기 술 검 토 서

NO. 토질 및 기초 — 29

제 목: 터널 라이닝 철근 지지용 방수슈트
부착형 앵커 설치기준 적용성 검토

강 원 건 설 사 업 소
춘 천 ~ 동 흥 천 기 술 자 문 단

3) 북방1터널

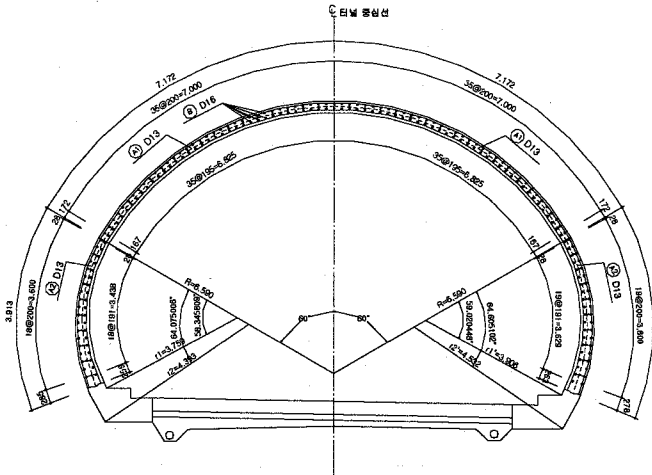
구분	제원산정	비고
단면도		
천정부길이(m)	$2\pi \times 6.837 \times (120/360) = 14.319$	
측벽부길이(m)	좌측벽 : $2\pi \times 4.586 \times (45.5/360) = 3.642$ 우측벽 : $2\pi \times 4.765 \times (42.14/360) = 3.505$ 측벽 = $3.642 + 3.505 = 7.147$	
라이닝전체 원주길이(m)	$14.319 + 7.147 = 21.466$	
단위철근중량(kgf)	1026	
단위면적당 철근중량(kgf/m ²)	$1026/21.466 = 47.797$

구분	앵커간격 산정	비고
방수앵커지지하중(kgf/ea)	2600	
적용안전율	3.0	
방수앵커 허용지지하중(kgf/ea)	$2600/3 = 866.7$	
방수앵커 허용지지면적(m ² /ea)	$866.7/47.797 = 18.133$	
방수앵커 간격	$3.0 \times 5.0 = 15.0 < 18.133 \therefore O.K$	
방수앵커 개수(ea)	9

4) 북방2터널

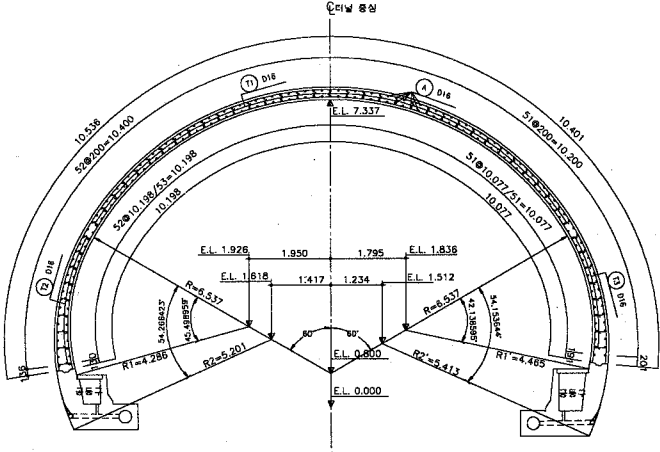
구분	제원산정	비고
단면도		
천정부길이(m)	$2\pi \times 6.89 \times (120/360) = 14.430$	
측벽부길이(m)	좌측벽 : $2\pi \times 4.059 \times (58.3/360) = 4.130$ 우측벽 : $2\pi \times 4.206 \times (59.0/360) = 4.331$ 측벽 = $4.137 + 4.331 = 8.461$	
라이닝전체 원주길이(m)	$14.430 + 8.461 = 22.891$	
단위철근중량(kgf)	1626	
단위면적당 철근중량(kgf/m ²)	$1626/22.891 = 71.032$

구분	앵커간격 산정	비고
방수앵커지지하중(kgf/ea)	2600	
적용안전율	3.0	
방수앵커 허용지지하중(kgf/ea)	$2600/3 = 866.7$	
방수앵커 허용지지면적(m ² /ea)	$866.7/71.032 = 12.202$	
방수앵커 간격	$3.0 \times 3.7 = 11.1 < 12.202 \therefore O.K$	
방수앵커 개수(ea)	12

5) 북방3터널

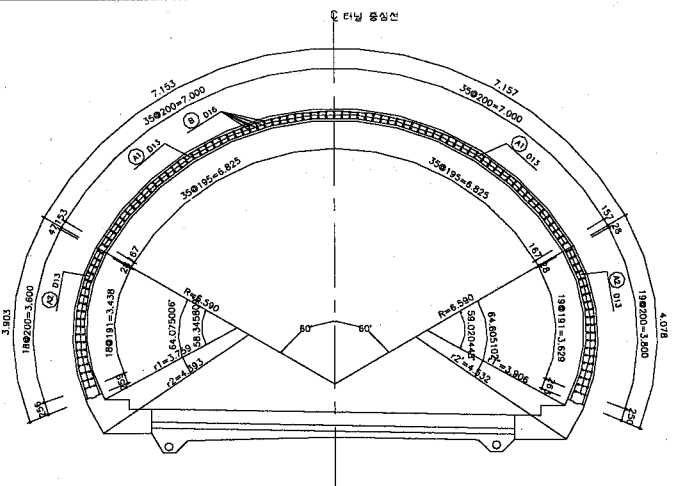
구분	제원산정	비고
단면도		
천정부길이(m)	$2\pi \times 6.837 \times (120/360) = 14.319$	
측벽부길이(m)	좌측벽 : $2\pi \times 4.586 \times (45.5/360) = 3.642$ 우측벽 : $2\pi \times 4.765 \times (42.14/360) = 3.505$ 측벽 = $3.642 + 3.505 = 7.147$	
라이닝전체 원주길이(m)	$14.319 + 7.147 = 21.466$	
단위철근중량(kgf)	1169	
단위면적당 철근중량(kgf/m ²)	$1008/21.466 = 54.458$

구분	앵커간격 산정	비고
방수앵커지하중(kgf/ea)	2600	
적용안전율	3.0	
방수앵커 허용지하중(kgf/ea)	$2600/3 = 866.7$	
방수앵커 허용지하면적(m ² /ea)	$866.7/54.458 = 15.915$	
방수앵커 간격	$3.0 \times 5.0 = 15.0 < 15.915 \therefore \text{O.K}$	
방수앵커 개수(ea)	9

7) 송정2터널

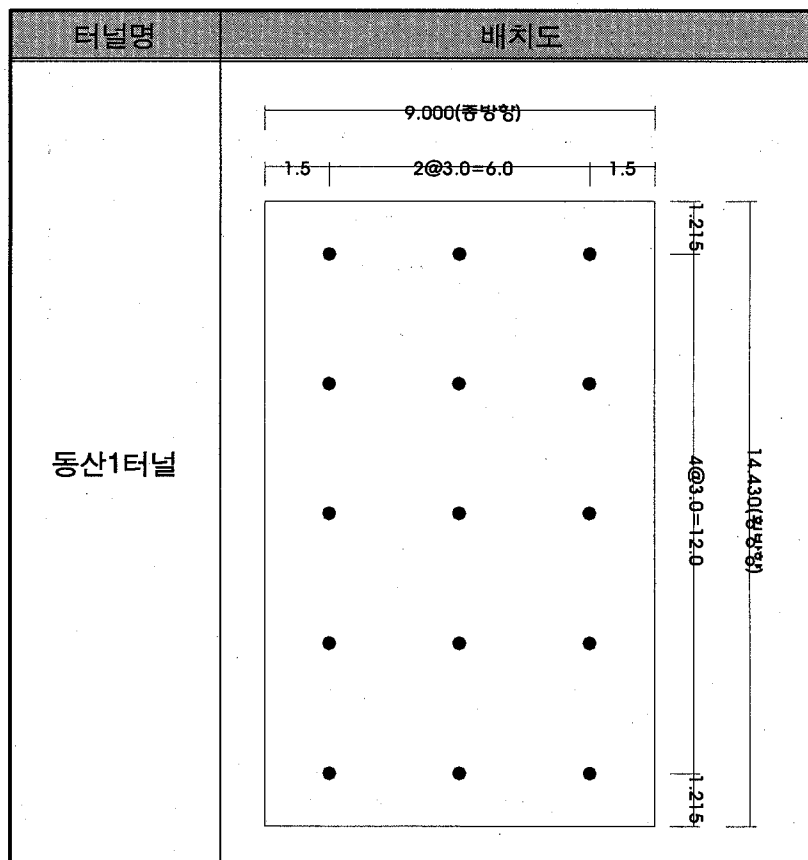
구분	제원산정	비고
단면도		
천정부길이(m)	$2\pi \times 6.89 \times (120/360) = 14.430$	
측벽부길이(m)	좌측벽 : $2\pi \times 4.059 \times (58.3/360) = 4.130$ 우측벽 : $2\pi \times 4.206 \times (59.0/360) = 4.331$ 측벽 = $4.137 + 4.331 = 8.461$	
라이닝전체 원주길이(m)	$14.430 + 8.461 = 22.891$	
단위철근중량(kgf)	1714	
단위면적당 철근중량(kgf/m ²)	$1714/22.891 = 74.877$

구분	앵커간격 산정	비고
방수앵커지지하중(kgf/ea)	2600	
적용안전율	3.0	
방수앵커 허용지지하중(kgf/ea)	$2600/3 = 866.7$	
방수앵커 허용지지면적(m ² /ea)	$866.7/74.877 = 11.575$	
방수앵커 간격	$3.0 \times 3.5 = 10.5 < 11.575 \therefore \text{O.K}$	
방수앵커 개수(ea)	12

라. 안전을 변경에 따른 앵커수량 비교

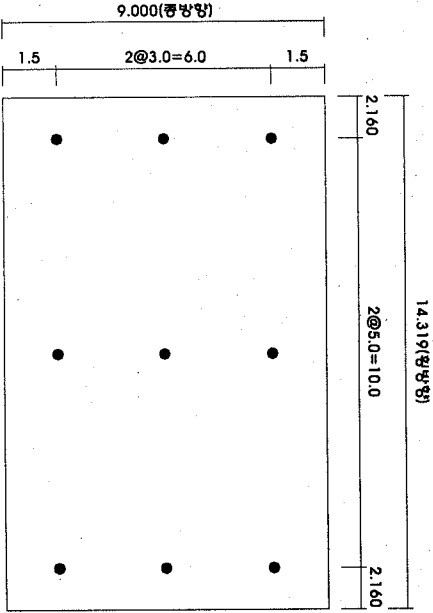
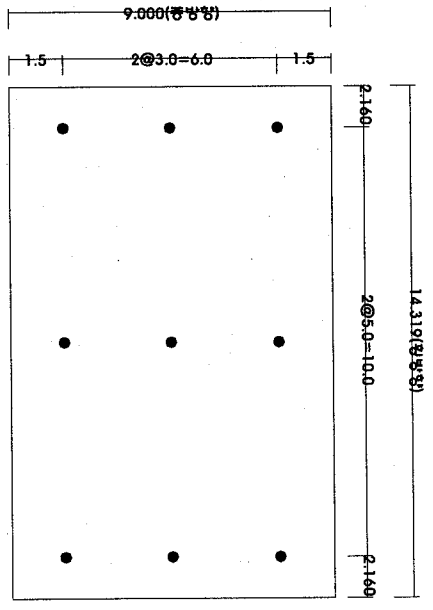
터널명	원설계	변경	비고
동산1	16개(2.5×2.5)	15개(3.0×3.0)	시공완료(변경 수량적용)
동산2	16개(2.5×3.0)	9개(3.0×5.0)	
북방1	16개(2.5×3.0)	9개(3.0×5.0)	
북방2	16개(2.0×2.5)	12개(3.0×3.7)	
북방3	16개(2.5×2.5)	9개(3.0×5.0)	
송정1	16개(2.5×2.5)	12개(3.0×3.5)	
송정2	16개(2.5×2.5)	12개(3.0×3.5)

마. 앵커 배치도

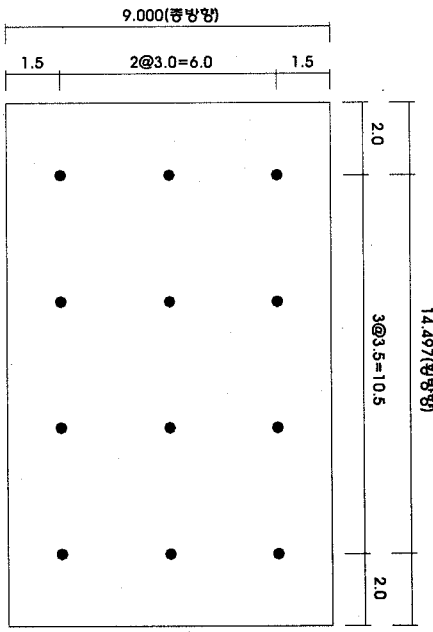
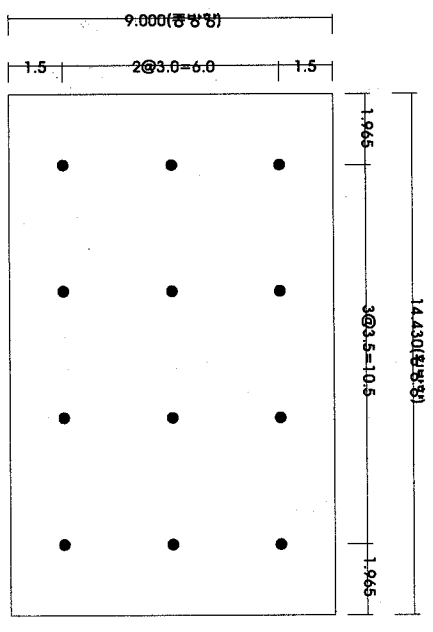
터널명	배치도
동산2터널	 9.000(총방향) 1.5 2@3.0=6.0 1.5 2.160 2@5.0=10.0 2.160 14.319(총방향)
북방1터널	 9.000(총방향) 1.5 2@3.0=6.0 1.5 2.160 2@5.0=10.0 2.160 14.319(총방향)
